Ved rullering av KPA2010 ble eksisterende naustområdene vist som eget formål i plankartet, totalt 80 naustområder. Fylkesmannen i Hordaland fremmet innsigelse mot at naustområdene ble vist i plankartet, uten en forutgående konsekvensutredning. Departementet godkjente ikke naustområdene i kommuneplanens arealdel.

#### **Innsigelse fra Fylkesmannen i Hordaland**

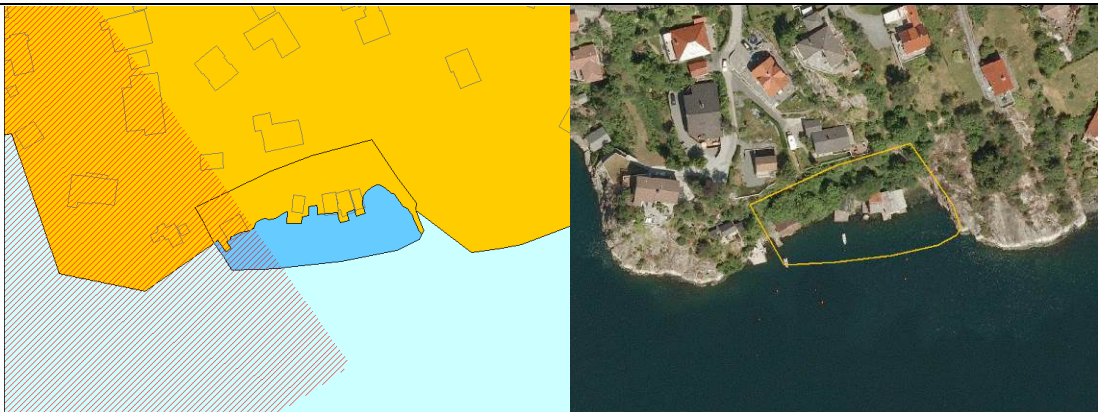
<b>Naustområde 2</b>	<b>Tellevik (Salhusfjorden)</b>
<b>Kart</b>	
<b>Fagetatens anbefaling</b>	<p>Området vurderes som ferdig utbygd. I og med at det ikke er potensiale for flere naust opprettholdes gjeldende status (Bebyggelse og anlegg).</p> <p>Areal i sjø avsatt til <i>Småbåthavn (H)</i> – endres til <i>småbåtanlegg</i>.</p>
<b>Fylkesmannen i Hordaland</b>	Mener at småbåtanlegg må utgå

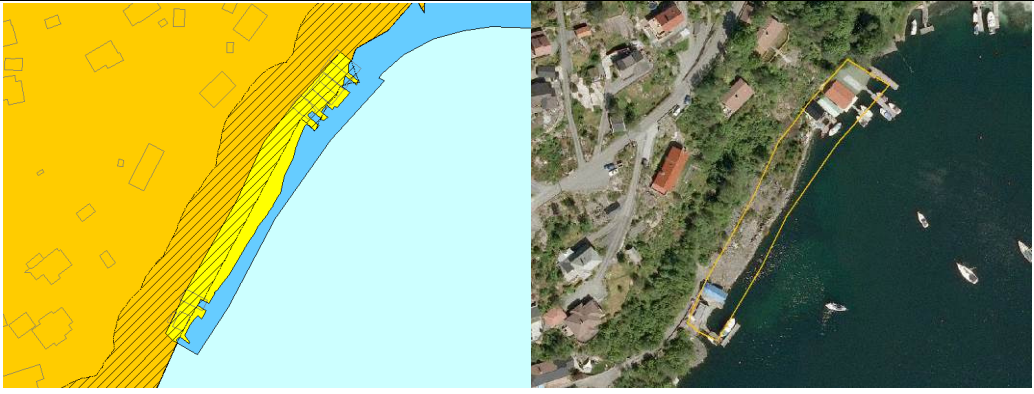
<b>Naustområde 4</b>	<b>Åstveit (Byfjorden)</b>
<b>Kart</b>	
<b>Fagetatens anbefaling</b>	<p>Området ligger innenfor Bebyggelse og anlegg, men byggegrense langs sjø er 25 meter. Området bør derfor avsettes til naustformål, med krav til reguleringsplan.</p> <p>Areal i sjø avsatt til <i>Småbåthavn (H)</i> – men bør endres til <i>småbåtanlegg</i>.</p>
<b>Fylkesmannen i Hordaland</b>	<p>Kan akseptere naustformål, men mener at småbåtanlegg må utgå.</p> <p>Forsetter at eksisterende bygninger er oppført som og benyttes til naust i henhold til gitte tillatelser i kommunen.</p>

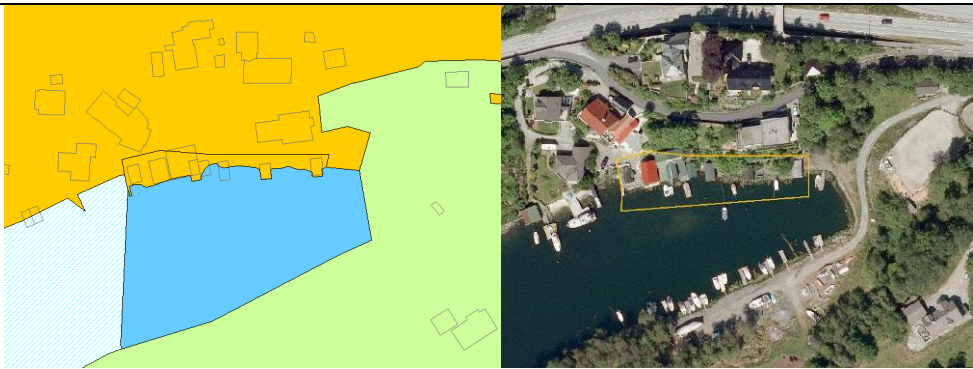
<b>Naustområde 5</b>	<b>Godvik (Vatlestraumen)</b>
<b>Kart</b>	
<b>Fagetatens anbefaling</b>	<p>Området vurderes som ferdig utbygd. I og med at det ikke er potensiale for flere naust opprettholdes gjeldende status som <i>Bebyggelse og anlegg</i>.</p> <p>Areal i sjø avsatt til <i>Småbåthavn (H)</i> – men bør endres til <i>småbåtanlegg</i>.</p>
<b>Fylkesmannen i Hordaland</b>	<p>Mener at småbåtanlegg må utgå.</p>

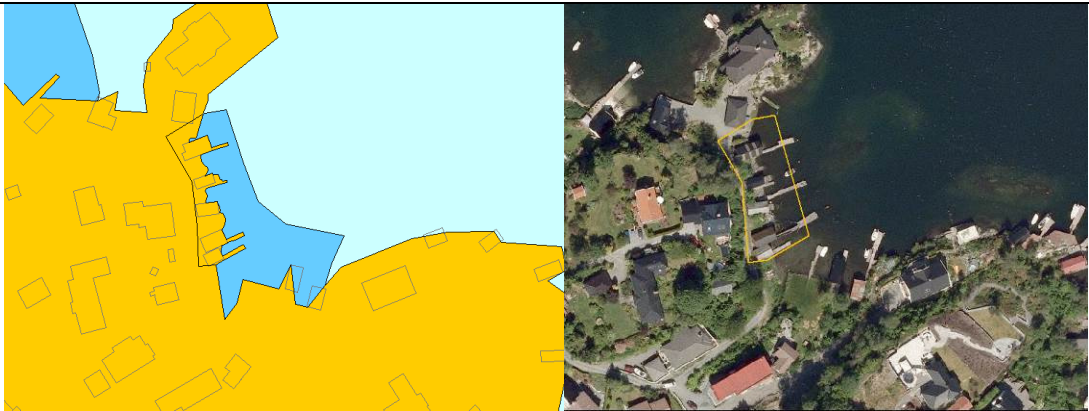
<b>Naustområde 10</b>	<b>Engevika (Nordåsvannet)</b>
<b>Kart</b>	
<b>Fagetatens anbefaling</b>	<p>Med bakgrunn i antall naust i viken foreslår fagetaten at arealet omdisponeres til naustformål med krav om regulering.</p> <p>Areal i sjø avsatt til <i>Småbåthavn (H)</i> – men bør endres til <i>småbåtanlegg</i></p>
<b>Fylkesmannen i Hordaland</b>	Mener at naustformål og småbåtanlegg må utgå.

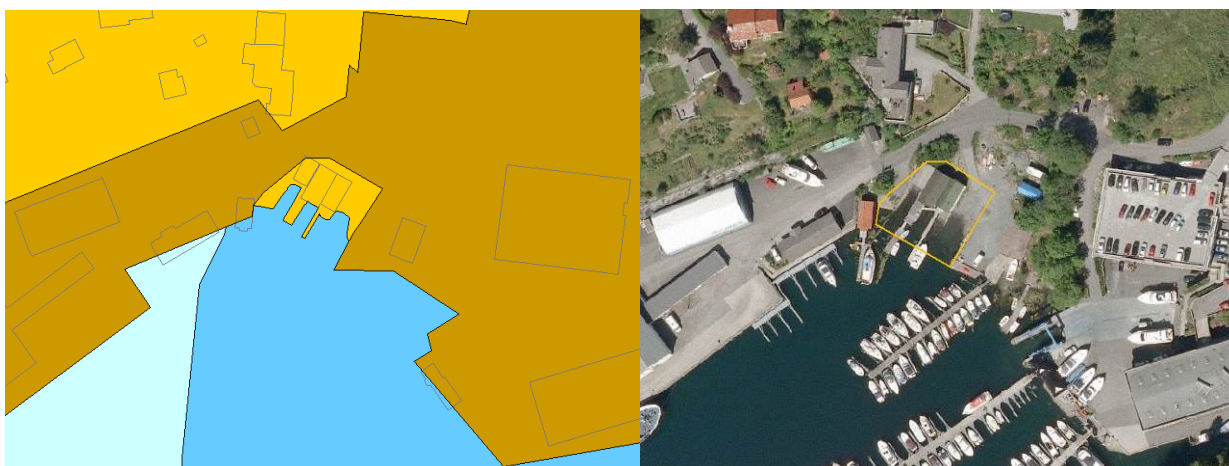
<b>Naustområde 19 og 20</b>	<b>Nordeide (Nordåsvannet)</b>
<b>Kart</b>	
<b>Fagetatens anbefaling</b>	Fagetaten foreslår at området avsettes til naustområde i arealdelen Areal i sjø avsatt til <i>Småbåthavn (H)</i> – men bør endres til <i>småbåtanlegg</i>
<b>Fylkesmannen i Hordaland</b>	Mener at naustformål og småbåtanlegg må utgå.

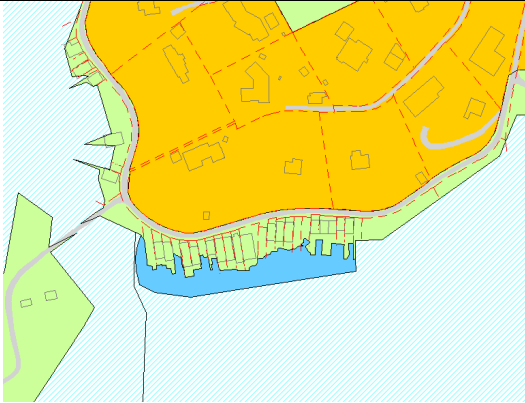
<b>Naustområde 29 og 30</b>	<b>Kvitura I og II (Raunefjorden)</b>
<b>Kart</b>	
<b>Fagetatens anbefaling</b>	Fagetaten foreslår at områdene avsettes til naustområde i arealdelen Areal i sjø avsatt til <i>Småbåthavn (H)</i> bør endres til småbåtanlegg.
<b>Fylkesmannen i Hordaland</b>	Akseptere naustformål. Mener at småbåtanlegg må utgå.

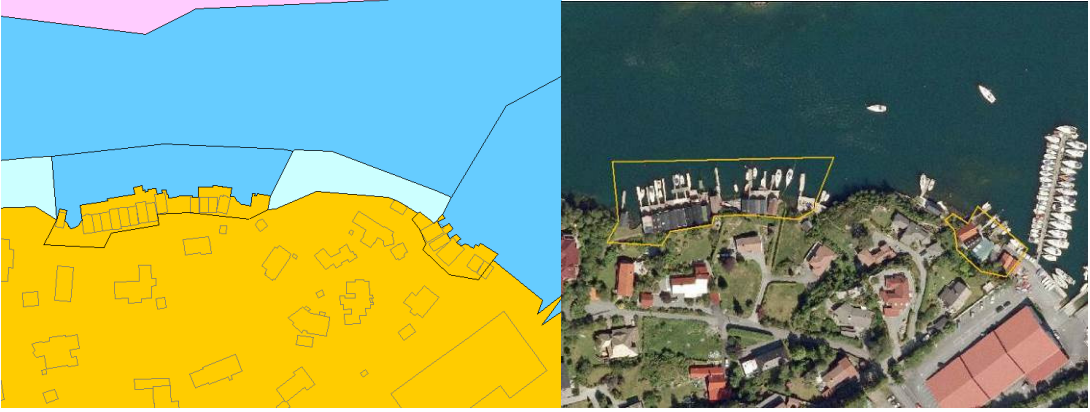
<b>Naustområde 38</b>	<b>Kviturpollen III (Raunefjorden)</b>
<b>Kart</b>	
<b>Fagetatens anbefaling</b>	Området er i stor grad bygget ut. Fagetaten foreslår at området ikke avsettes til naustområde i arealdelen på grunn av konflikt med <i>Svært viktig marin naturtyper</i>  Areal i sjø avsatt til <i>Småbåthavn (H)</i> bør endres til småbåtanlegg.
<b>Fylkesmannen i Hordaland</b>	Mener at naustformål og småbåtanlegg må utgå.

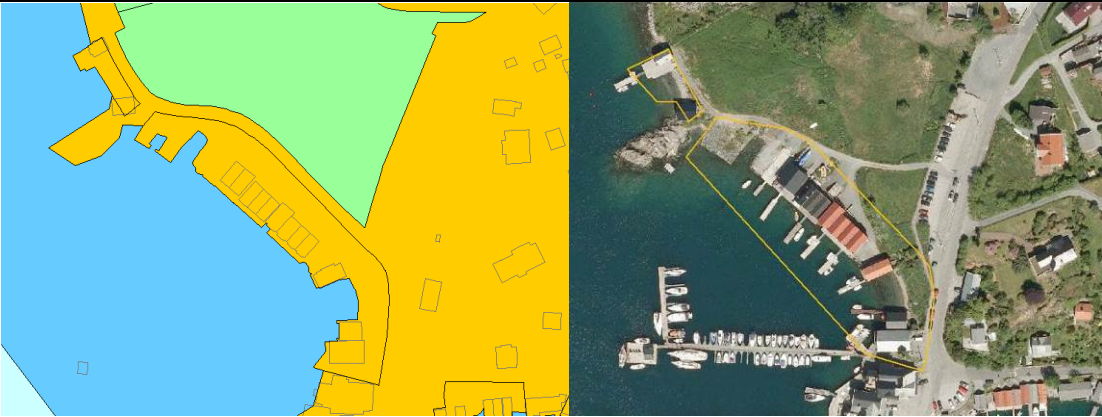
<b>Naustområde 39</b>	<b>Kviturpollen IV (Raunefjorden)</b>
<b>Kart</b>	
<b>Fagetatens anbefaling</b>	<p>Området er i stor grad utbygd og avsatt til naustformål i KDP Mildehalvøya. Fagetaten foreslår at området ikke avsettes til naustområde i arealdelen på grunn av konflikt med <i>Svært viktig marin naturtyper</i>.</p> <p>Areal i sjø avsatt til <i>Småbåthavn (H)</i> bør endres til småbåtanlegg.</p>
<b>Fylkesmannen i Hordaland</b>	Mener at naustformål og småbåtanlegg må utgå.

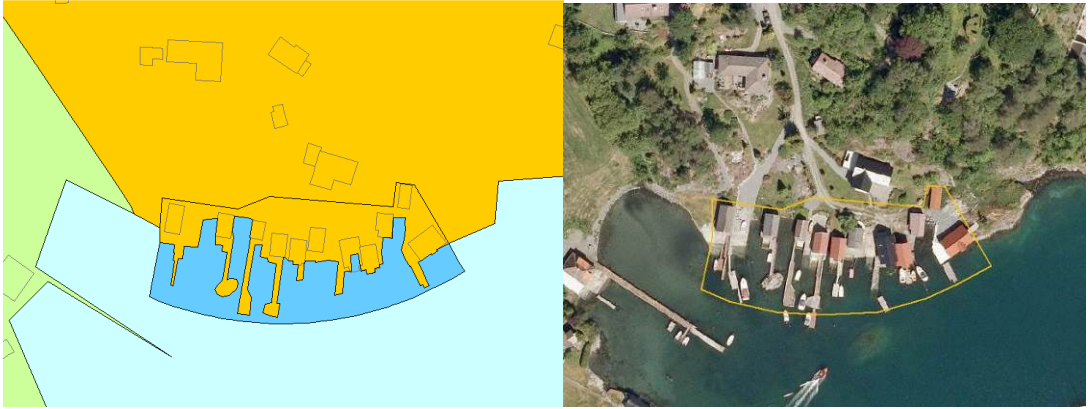
<b>Naustområde 42</b>	<b>Kviturpollen VII (Raunefjorden)</b>
<b>Kart</b>	
<b>Fagetatens anbefaling</b>	<p>Med bakgrunn i at området ligger i ytre del av pollsystemet og like ved Kviturpollen havneanlegg, foreslår fagetaten at området avsettes til naustområde i arealdelen.</p> <p>Areal i sjø avsatt til <i>Småbåthavn (H)</i> – men bør endres til <i>småbåtanlegg</i>.</p>
<b>Fylkesmannen i Hordaland</b>	Mener at naustformål og småbåtanlegg går ut.

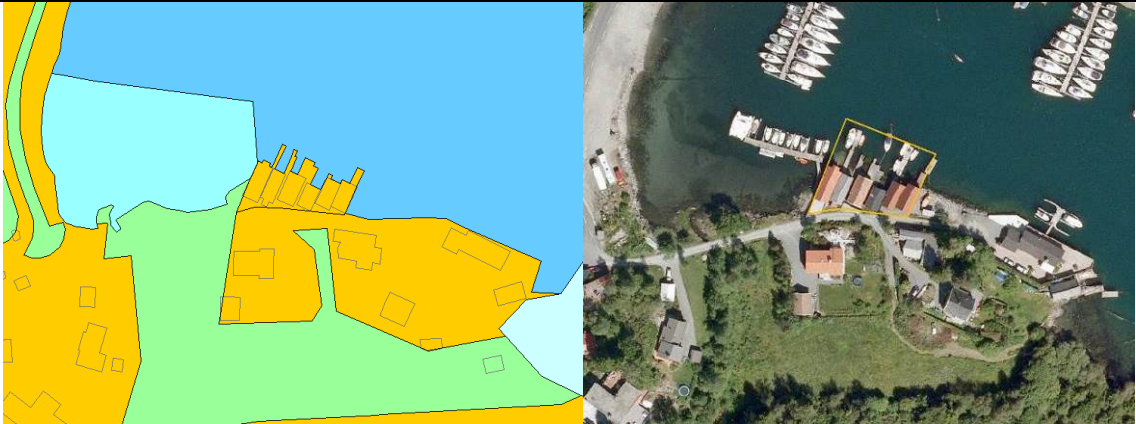
<b>Naustområde 43 og 44</b>	<b>Kviturpollen IIX og IX (Raunefjorden)</b>
<b>Kart</b>	
<b>Fagetatens anbefaling</b>	<p>Med bakgrunn i at områdene ligger i ytre del av pollsystemet og like ved Kviturpollen havneanlegg, foreslår fagetaten at områdene avsettes til naustområde i arealdelen.</p> <p>Areal i sjø avsatt til <i>Småbåthavn (H)</i> – men bør endres til <i>småbåtanlegg</i>.</p>
<b>Fylkesmannen i Hordaland</b>	<p>Kan akseptere naustformål .</p> <p>Mener at småbåtanlegg må utgå.</p>

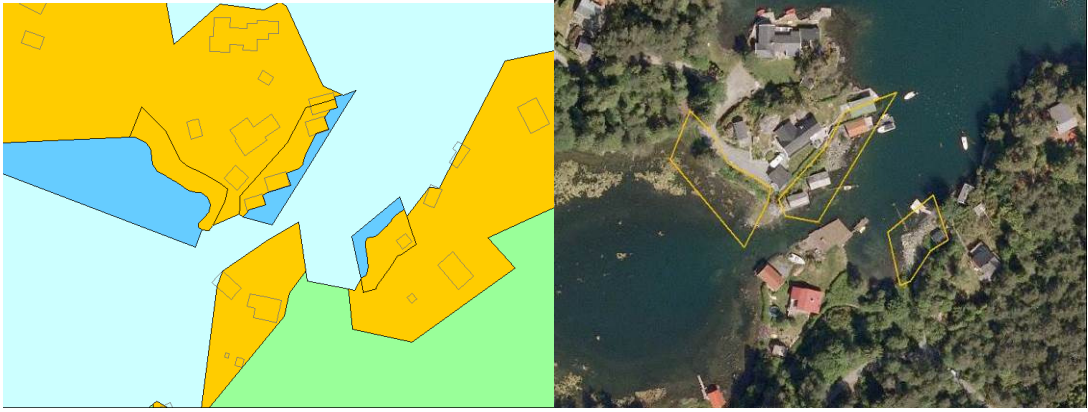
<b>Naustområde 45 og 46</b>	<b>Hjellestad I og II (Raunefjorden)</b>
<b>Kart</b>	
<b>Fagetatens anbefaling</b>	<p>Området er i stor grad utbygd og avsatt til naustformål i KDP Mildehalvøya. Fagetaten foreslår at områdene avsettes til naustområde i arealdelen.</p> <p>Areal i sjø avsatt til <i>Småbåthavn (H)</i> – men bør endres til <i>småbåtanlegg</i>.</p>
<b>Fylkesmannen i Hordaland</b>	<p>Mener at naustformål og småbåtanlegg må utgå.</p>

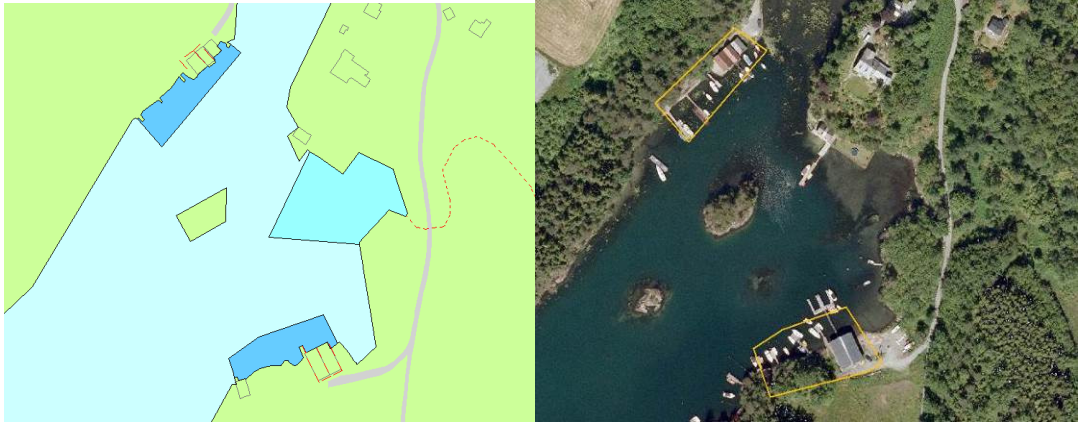
<b>Naustområde 52, 53 og 54</b>	<b>Vestrepollen I, II og III (Fanafjorden)</b>
<b>Kart</b>	
<b>Fagetatens anbefaling</b>	<p>Fagetaten foreslår at områdene ikke avsettes til naustformål på grunn av konflikt med <i>Svært viktig marin naturtyper</i>.</p> <p>Areal i sjø avsatt til <i>Småbåthavn (H)</i> – men bør endres til <i>småbåtanlegg</i>.</p>
<b>Fylkesmannen i Hordaland</b>	Mener at naust og småbåtanlegg må utgå.

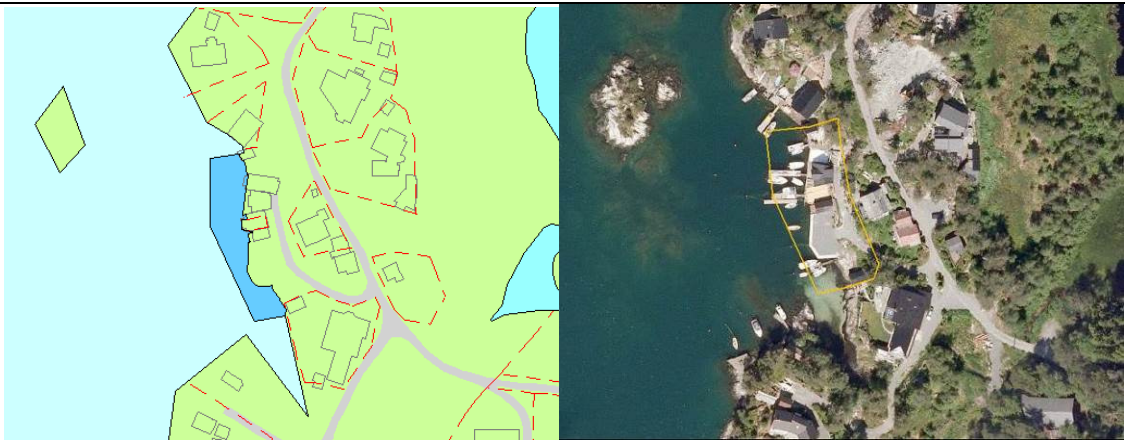
<b>Naustområde 55</b>	<b>Vestrepollen IV (Fanafjorden)</b>
<b>Kart</b>	
<b>Fagetatens anbefaling</b>	<p>Fagetaten foreslår at området ikke avsettes til naustområde i arealdelen på grunn av konflikt med <i>Svært viktig marin naturtyper</i>.</p> <p>Areal i sjø avsatt til <i>Småbåthavn (H)</i> – men bør endres til <i>småbåtanlegg</i>.</p>
<b>Fylkesmannen i Hordaland</b>	Mener at naust og småbåtanlegg må utgå.

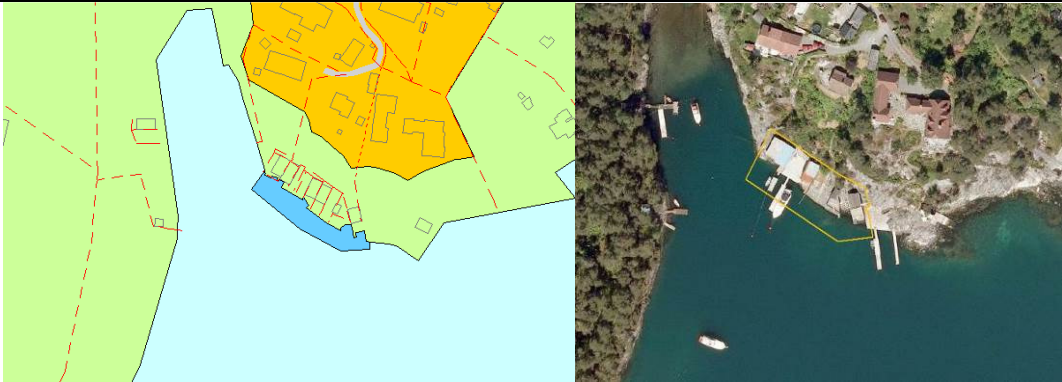
<b>Naustområde 56 og 57</b>	<b>Vestrepollen V og VI (Fanafjorden)</b>
<b>Kart</b>	
<b>Fagetatens anbefaling</b>	<p>Fagetaten foreslår at områdene ikke avsettes til naustområde i arealdelen på grunn av konflikt med <i>Svært viktig marin naturtyper</i>.</p> <p>Areal i sjø avsatt til <i>Småbåthavn (H)</i> – men bør endres til <i>småbåtanlegg</i>.</p>
<b>Fylkesmannen i Hordaland</b>	Mener at naust og småbåtanlegg må utgå.

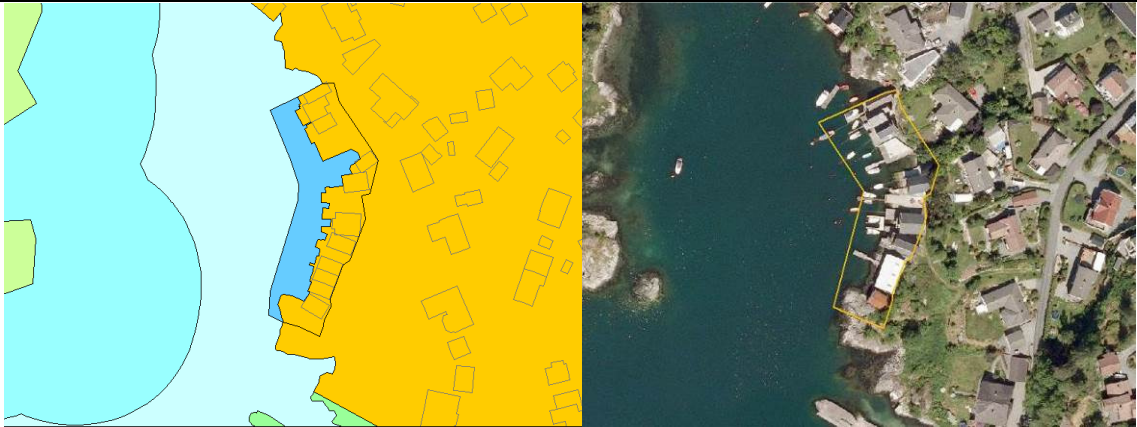
<b>Naustområde 61</b>	<b>Trettålen (Fanafjorden)</b>
<b>Kart</b>	
<b>Fagetatens anbefaling</b>	<p>Fagetaten foreslår at området ikke avsettes til naustområde i arealdelen på grunn av konflikt med <i>Svært viktig marin naturtyper</i>.</p> <p>Areal i sjø avsatt til <i>Småbåthavn (H)</i> – men bør endres til <i>småbåtanlegg</i>.</p>
<b>Fylkesmannen i Hordaland</b>	Mener at småbåtanlegg må utgå.

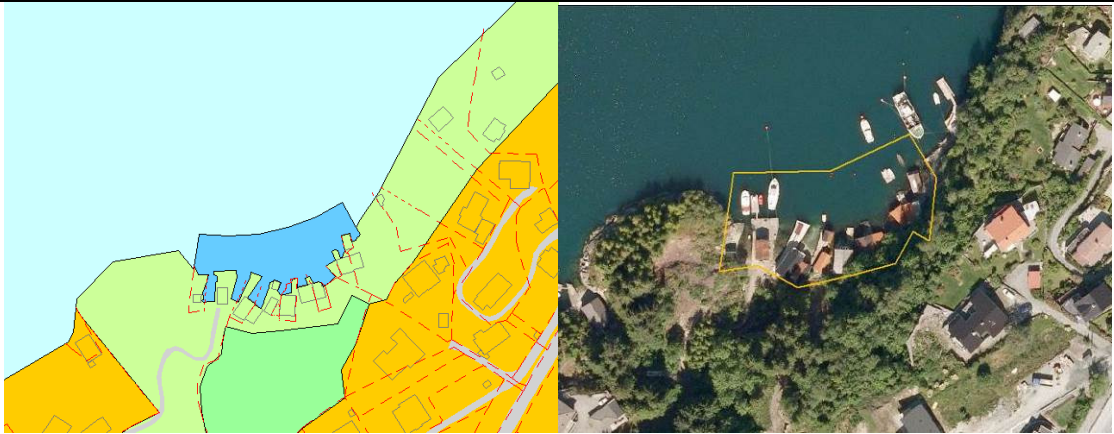
<b>Naustområde 65</b>	<b>Hordnes IV (Fanafjorden)</b>
<b>Kart</b>	
<b>Fagetatens anbefaling</b>	Fagetaten foreslår at områdene avsettes til naustområde i arealdelen Areal i sjø avsatt til <i>Småbåthavn (H)</i> – men bør endres til <i>småbåtanlegg</i> .
<b>Fylkesmannen i Hordaland</b>	Mener at naustområde og småbåtanlegg må utgå.
